改善箇所説明図

アイドル保持装置用電気配線

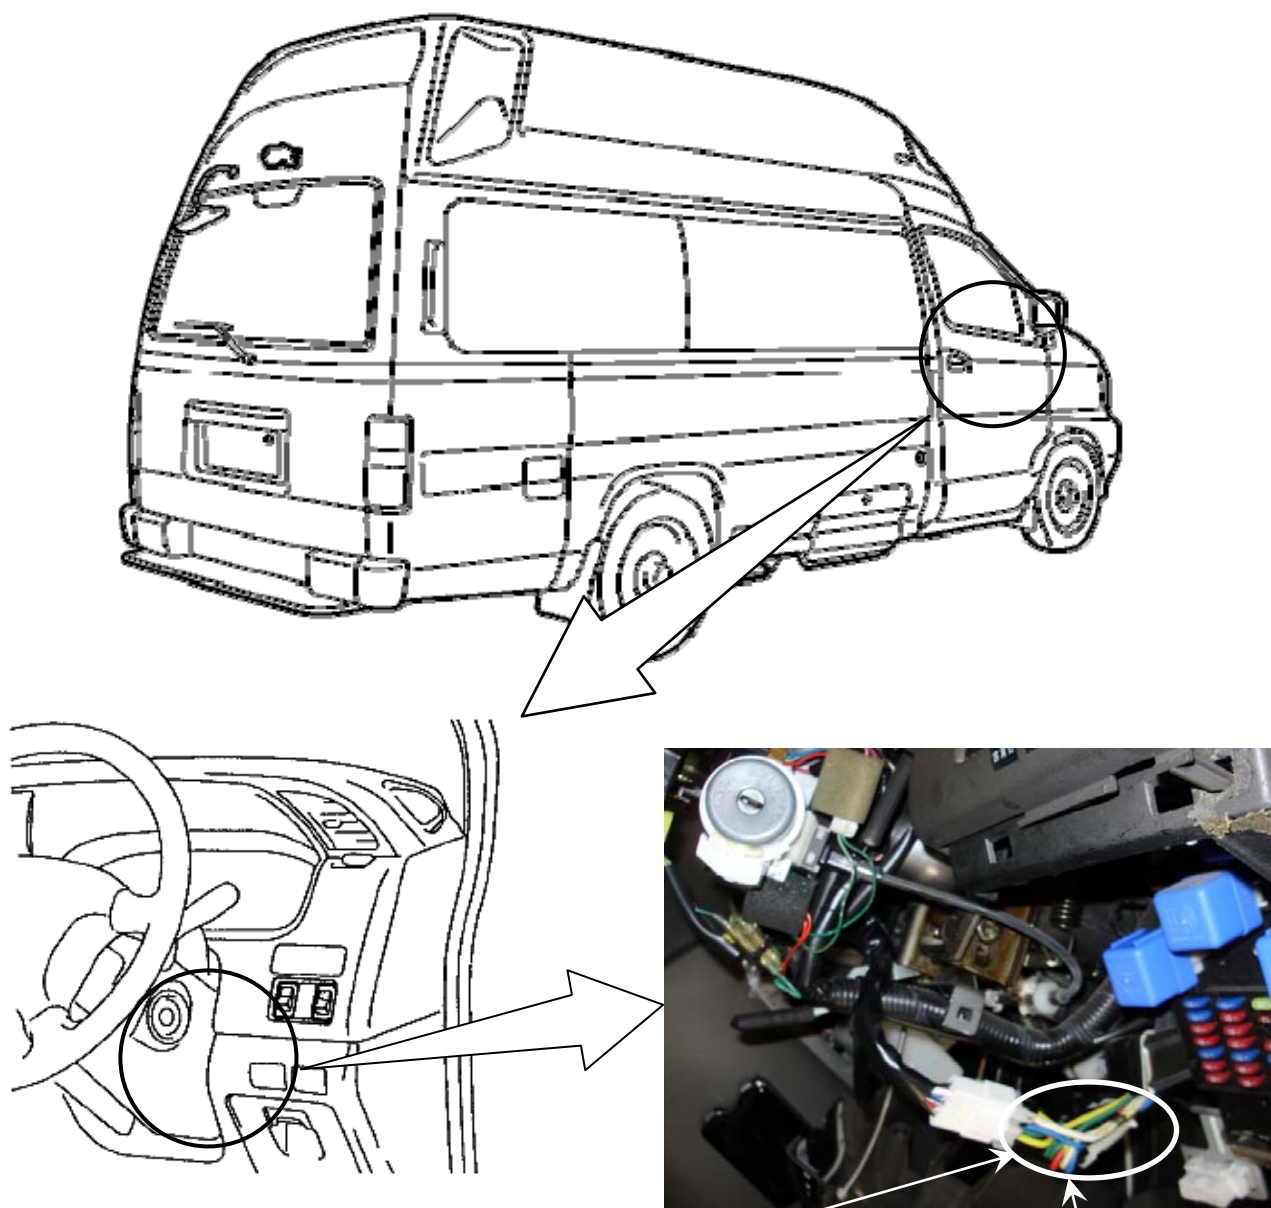
基準不適合発生箇所

高規格救急車のアイドル保持装置付車において、アイドル保持装置用電気配線の接続方法が不適切なため、当該配線の接合部が接触不良を起こすものがある。そのため、最悪の場合、走行中にエンストして、再始動出来なくなるおそれがある。

全車両、当該電気配線を修正する。

識別：銀色のシールをモデルナンバープレートの右横に貼り付ける。
